Art.nr. 1888 600 150 en 1888 998 101

De koppelingen met een geventileerd koppelingshuis, torsieveren en sintervoeringen (art.nr. 1888 600 150 en 1888 998 101) vervangen de koppelingen (art.nr. 1888 600 117, 1888 600 119 en 1888 634 006).

Illustr. 2: koppeling, constructie gewijzigd

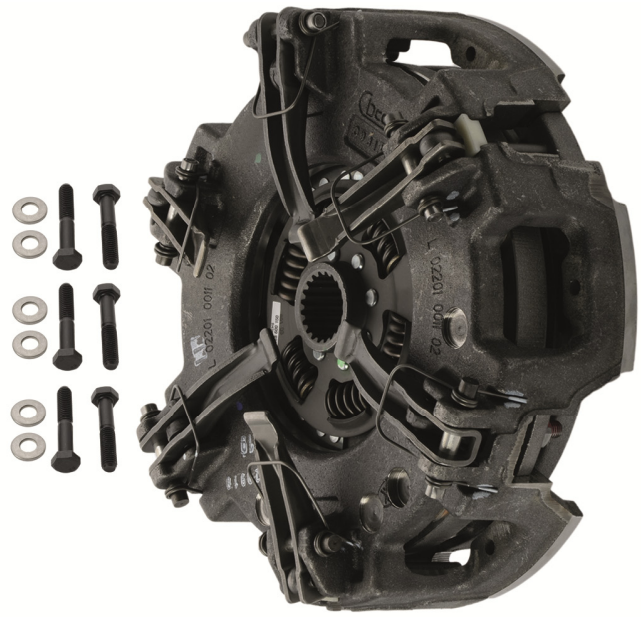
De koppeling met een geventileerd huis kan worden ingebouwd zonder het vliegwiel te wijzigen. Er worden zes bouten M8x1,25x45 meegeleverd.
